Oggetto: Piano Regionale Trasporti 2024-2034 di cui alla deliberazione di Giunta regionale n. 6 del 3 luglio 2024 -TRASMISSIONE OSSERVAZIONI -

Breve storia del “Nodo” e del “Nodino” di Perugia

Viabilità storica, strada Ospedale San Francesco

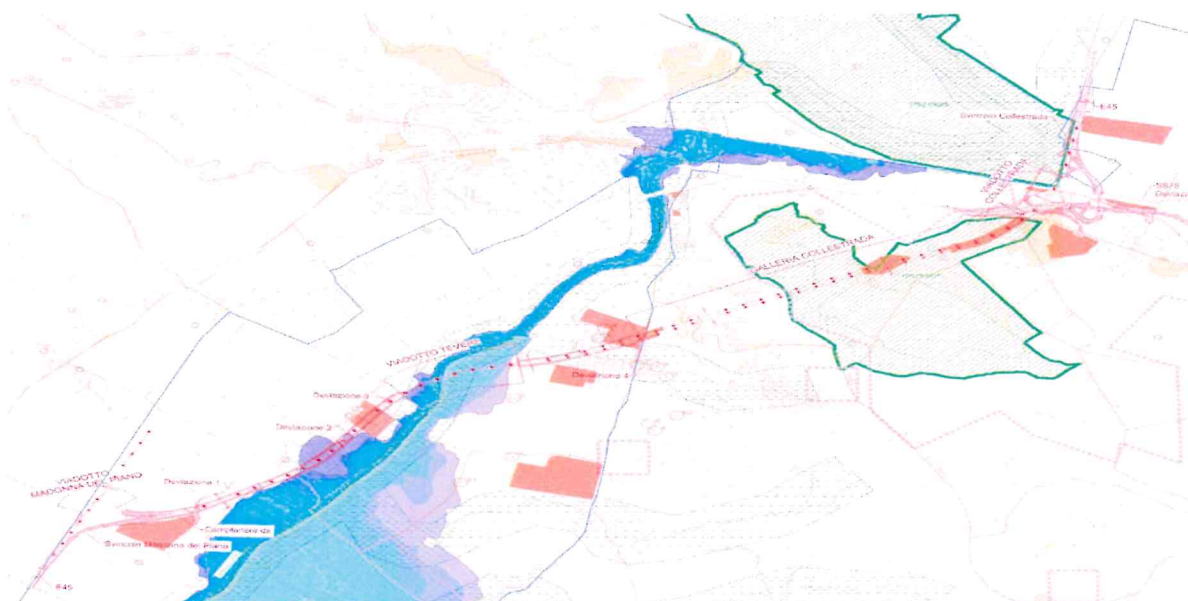
- Nella collina di Collestrada (anche essa zona ZSC) si realizzerebbe la galleria artificiale, per realizzare la quale sarà necessario scavare una trincea profonda 10 mt e oltre e larga più di 30 mt, che ne modifica la morfologia a tal punto che la strada di accesso al Borgo, viabilità storica calpestata da S. Francesco, **verrebbe sostituita da un percorso pedonale a gradoni** in quanto la sua grande pendenza non sarebbe compatibile per i mezzi a motore. Dopo il tratto artificiale, sempre **in zona ZSC**, pochi metri prima della zona habitat del Bosco a Farnetto è prevista una cosiddetta "Protesi" per realizzare la quale oltre a sbancamenti e livellamenti del terreno verranno infissi **1157 pali diametro 120 cm e profondi 15 metri**. A tal riguardosi sembra pleonastico affermare che per eseguire tali opere sarà necessario organizzare un cantiere, posto a ridosso dell'area Habitat, che comporterebbe un danno grave e inevitabile per le presenze floro vegetazionali e faunistiche presenti nel sito " Natura 2000" interessato.

Aree espropriate od occupate per cantieri intorno al borgo storico di Collestrada

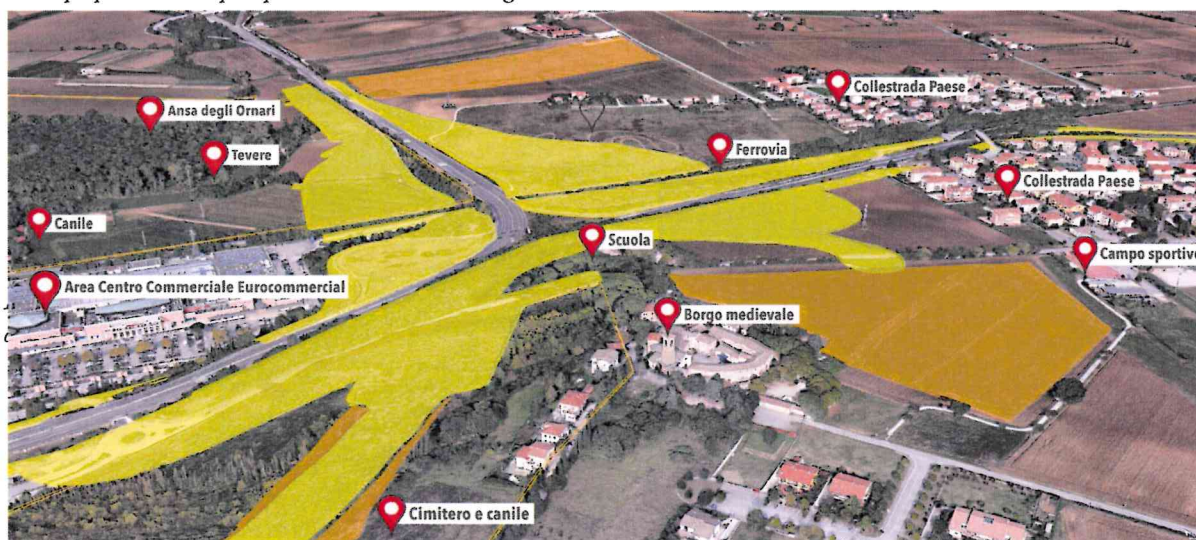
- La collina di Collestrada, la scuola e il Borgo tra lavori e cantiere per movimento mezzi e deposito inerti sono letteralmente assediati. Per la Scuola "Ospedale di San Francesco", vicina all'ingresso galleria lato Collestrada, adiacente all'area di Cantiere n°4 di ettari 4, con evidenti problematiche sia di rumore che di inquinamento anche durante le varie fasi lavorative lo stesso progetto definitivo prevede la sostituzione degli infissi. **Si fa notare solo che tutta l'area è soggetta a vincolo Paesaggistico e la parte lavori a vincolo ZSC, sia come Ansa degli Ornari sia come Collina e bosco di Collestrada.**
